Auftraggeber: Gumberger Bau Plan & Projekt GmbH
Bauvorhaben: BV Sindelsdorfer Straße Penzberg
Projektnummer: 710-5078
Schalltechnische Stellungnahme vom 20.06.2016

Abbildung 1: Auszug der Festsetzung zum Immissionsschutz des Beschlussvorschlag des Bebauungsplans vom 23.06.2016

Abbildung 3: Beurteilungspegelkarte Nacht (6-22 Uhr), Aufpunkthöhe $h = 6 \text{ m}$ üGOK

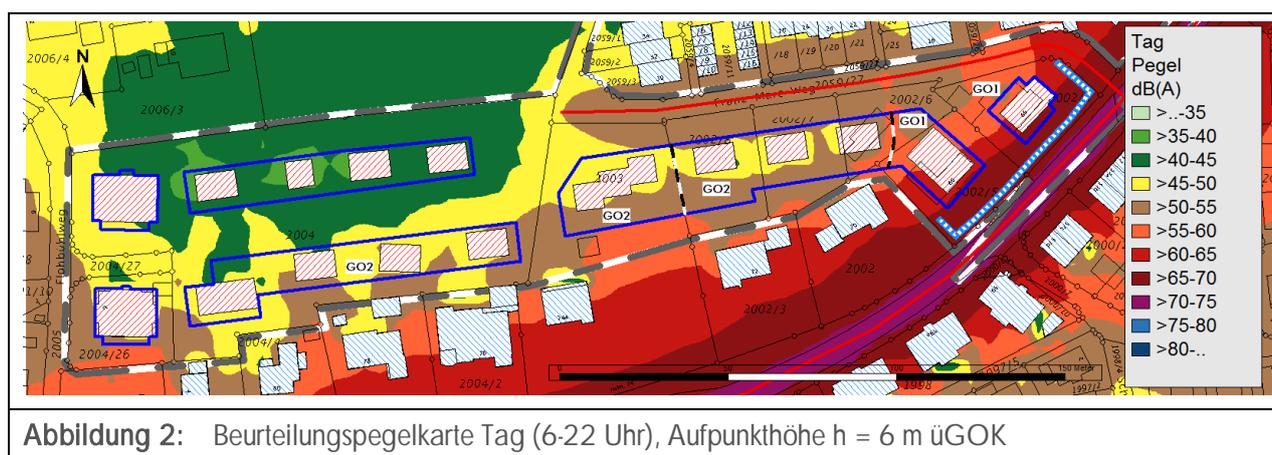
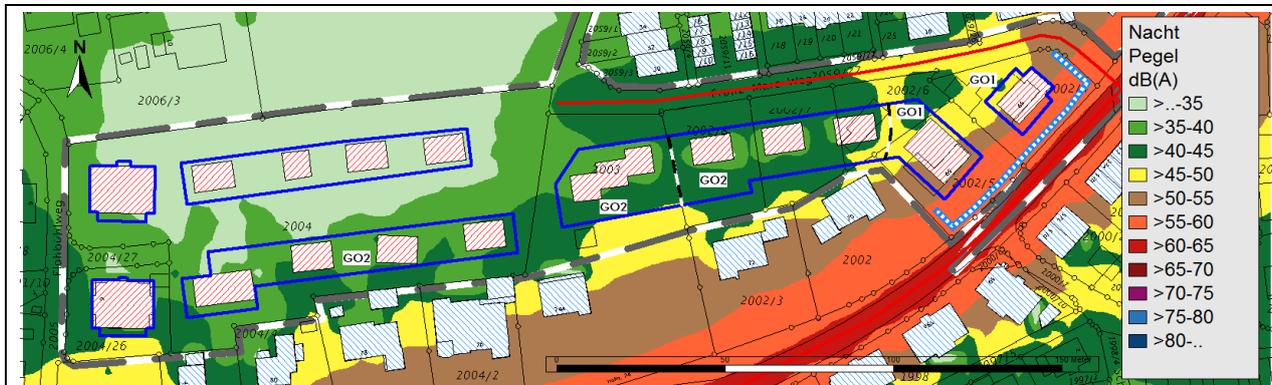
Ausgehend aus den Schallemissionen wurden die Schallimmissionen durch Ausbreitungsberechnung bestimmt. In einer flächenhaften Berechnung wurden die jeweiligen Beurteilungspegel in dem Geltungsbereich des Bebauungsplans auf der Berechnungshöhe von 6 m über Gelände (üGOK) ermittelt (vgl. Abbildung 2; Abbildung 3). Die Berechnung der Schallimmissionen durch Verkehrsgeräusche zeigt:

- dass an den südlichen Fassaden der Plangebäude im Baufeld GO1 Verkehrslärmpegel mit bis zu 66/56 dB(A) Tag/Nacht auftreten können
- dass an den Plangebäuden im Baufeld GO2 („in der 2.Reihe“) Verkehrslärmpegel mit bis zu 54/44 dB(A) Tag/Nacht auftreten können

Abbildung 4: Auszug des Punkt 2.4 der Stellungnahme vom LRA Weilheim-Schongau [11]

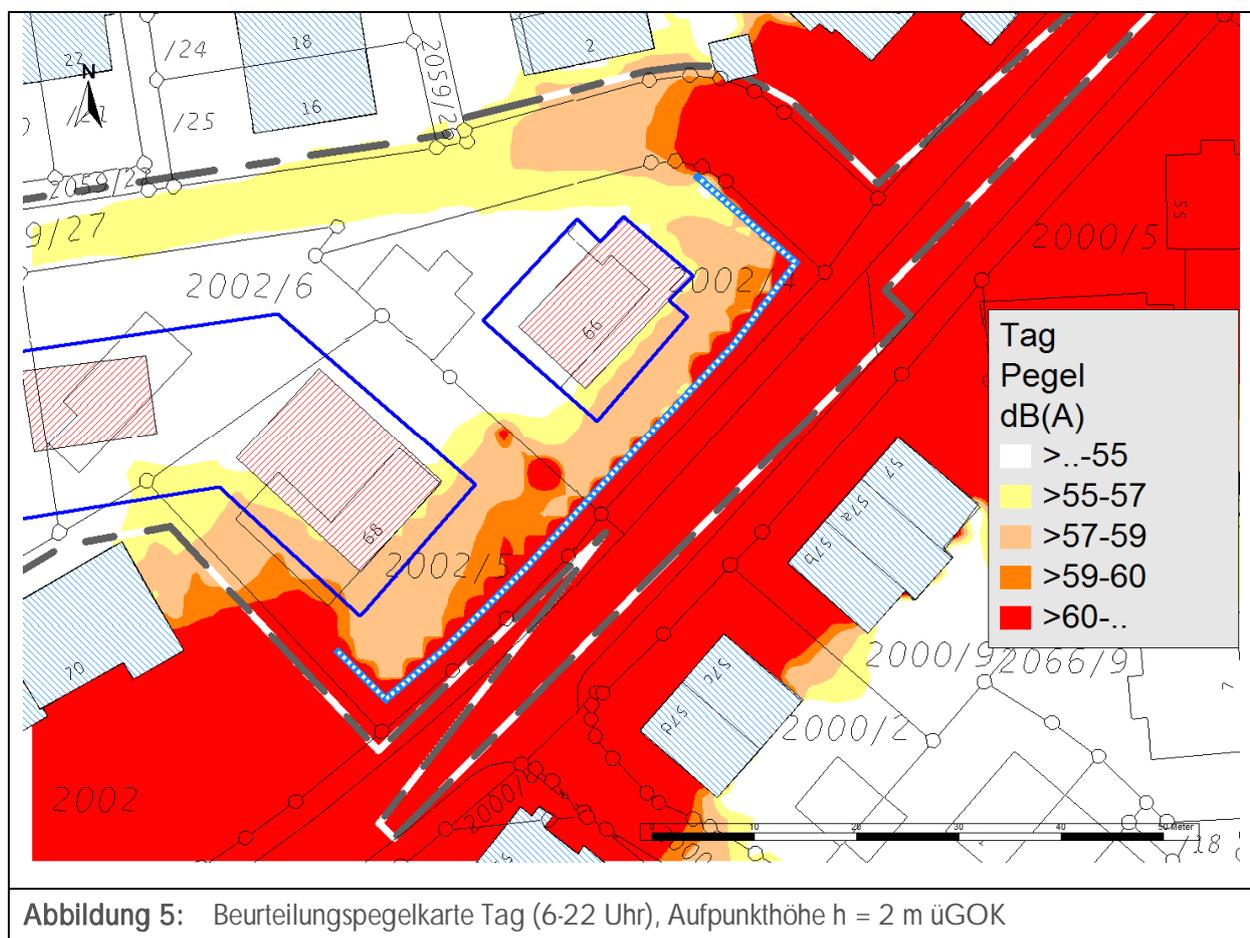
In der vorliegenden detaillierten Berechnung wurden an straßenzugewandten Fassaden im Baufeld GO1 Verkehrslärmpegel mit bis zu 66/56 dB(A) Tag/Nacht prognostiziert. Demnach ist der Festsetzungsvorschlag des Bebauungsplan Punkt 7.1.1 aus unserer Sicht sinnvoll.

An den geplanten Gebäuden „in 2. Reihe“ (Baufeld GO2) wurden Verkehrslärmpegel mit bis zu 54/44 dB(A) Tag/Nacht ermittelt. Demnach werden die Orientierungswerte der DIN 18005, welche in der Bauleitplanung anzuwenden ist, für allgemeine Wohngebiet (55/45 dB(A) Tag/Nacht) eingehalten. Vermutlich erfolgte die Berechnung durch das LRA Weilheim-Schongau ohne Gebäudeabschirmung.

Aus unserer Sicht ist der Festsetzungsvorschlag des Bebauungsplan Punkt 7.1.2 zu ändern bzw. zu streichen, da die Orientierungswerte der DIN 18005 eingehalten werden und somit keine schalltechnischen Schutzmaßnahmen erforderlich sind, sofern die Abschirmwirkung der Bebauung im GO1 bis zur Nutzungsaufnahme im GO2 hergestellt ist.

Abbildung 8: Konfliktpegelkarte Tag (6-22 Uhr) links, Nacht (22-6 Uhr) rechts; OG 2

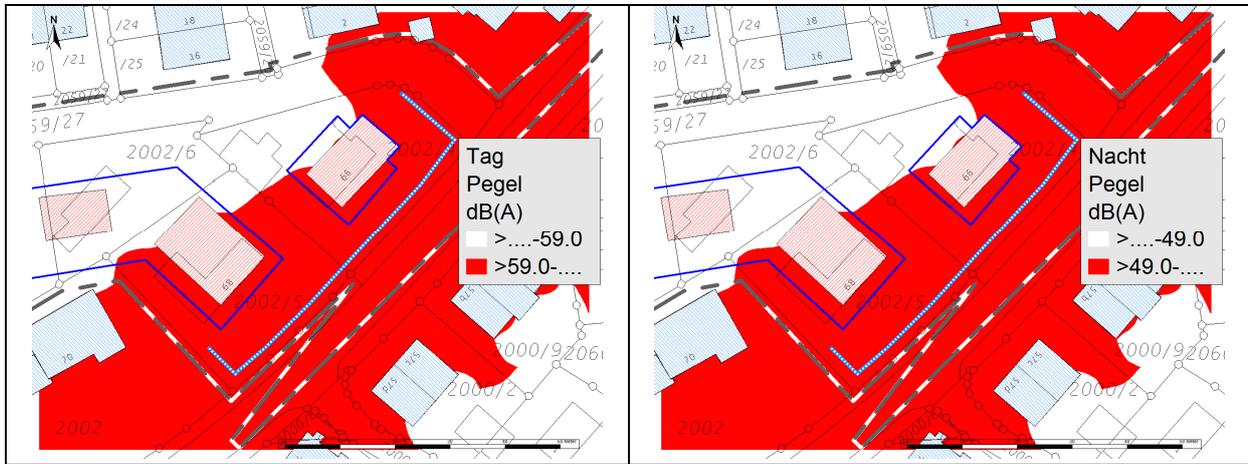
Als gewichtiges Indiz für das Vorliegen gesunder Wohnverhältnisse sind die Immissionsgrenzwerte der 16. BImSchV für allgemeine Wohngebiete von 59/49 dB(A) Tag/Nacht. In den Abbildungen 6-8 sind diese Bereiche ($\leq 59/49$ dB(A) Tag/Nacht (weiße Bereiche) und $> 59/49$ dB(A) Tag/Nacht (rote Bereiche)) für die Geschosse EG, OG 1 und OG 2 dargestellt.

Der Schallschatten ist in den Festsetzungen nicht genau definiert. Aus unserer Sicht kann angenommen werden, dass die in Abbildung 6-8 weißen Bereiche als Schallschatten angesetzt werden können.

Abbildung 9: Darstellung der Fassadenbereiche mit keinen Beschränkungen durch Festsetzungen

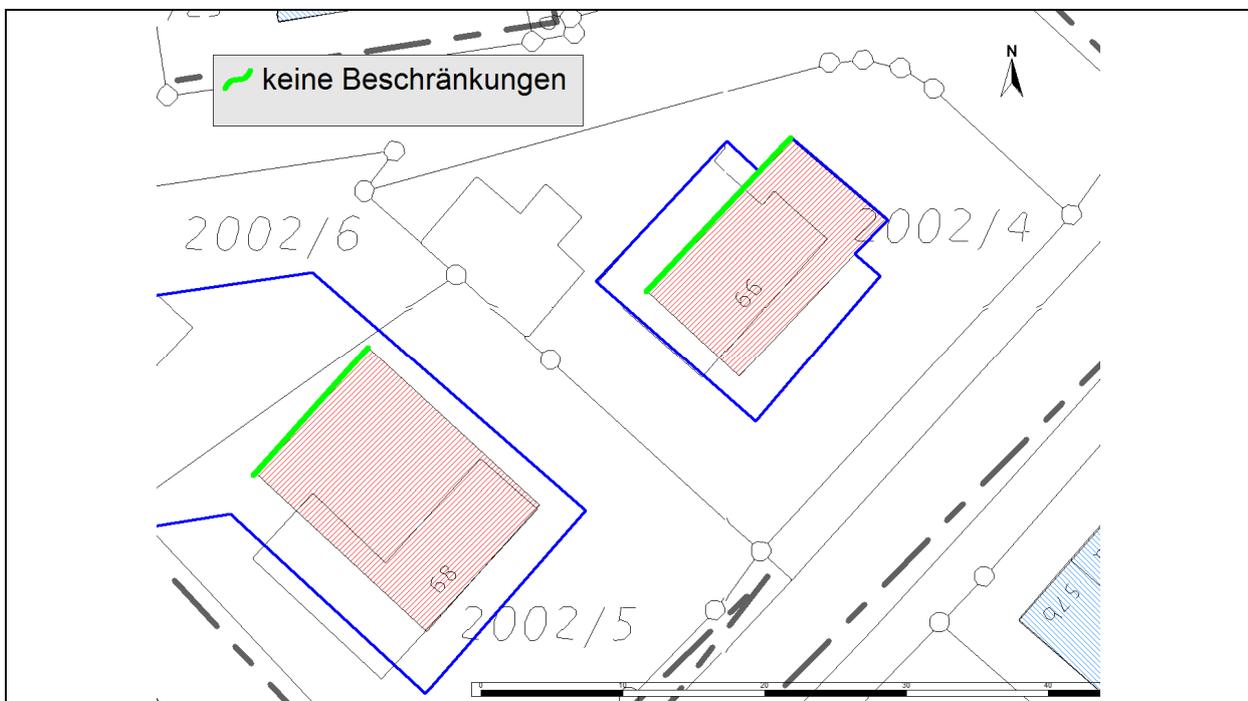
Die Nordseite der Gebäude in GO1 ist in jedem Geschoss zum Lüften geeignet (vgl. Abbildung 9; grüne Markierung). Somit bestehen in diesem Bereich keine Beschränkungen durch die Festsetzung 7.1 a).
